## 先進医療審査の事前照会事項(伊藤構成員)に対する回答 1

先進医療技術名：直腸癌術後骨盤内再発に対する重粒子線治療

2017年12月28日

所属・氏名：放射線医学総合研究所 山田 滋

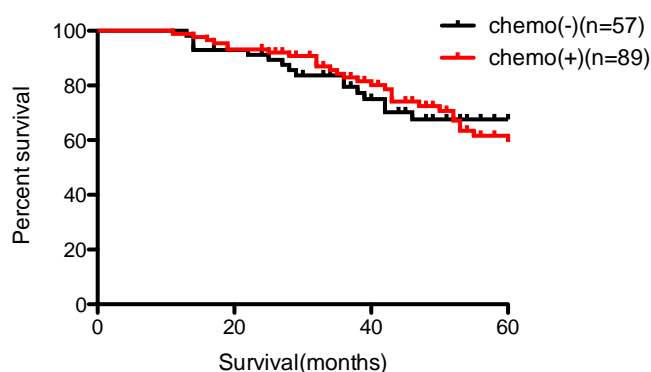
2. p.18「3-2 評価指標」：主要評価項目として3年全生存率が設定されてい

ます。しかしながら、本試験では試験治療中止後及び終了後の後治療は自由となっており、主要評価項目はこの後治療の内容に左右されると考えられます。この問題点を踏まえながら主要評価項目の適切性を実施計画書内に明記してください。

ご指摘の通り、後治療としての化学療法の変貌による影響もあると考えられましたが、添付論文(Yamada S Int J Radiat Oncol Biol Phys, 96, 93-101, 2016)の試験で 73.6Gy(RBE)治療群(151例)の不明を除く146例の解析では、後治療として化学療法施行群(89例)と非施行群(57例)では生存率に有意差は認めませんでした(下図)。これらのことから重粒子線治療においては、後治療の差が治療効果に大きく依存はしていないものと考えられました。また、本治療の対象症例は、すでに多くの症例が化学療法を受けてから受診されることから後治療を指定するのが難しいこともありました。以上の点を試験計画書の中に記載することとしました。

N	3-y Survival	5-y Survival
Chemotherapy(-)	57	79.5%	67.6%
Chemotherapy(+)	89	83.1%	60.0%
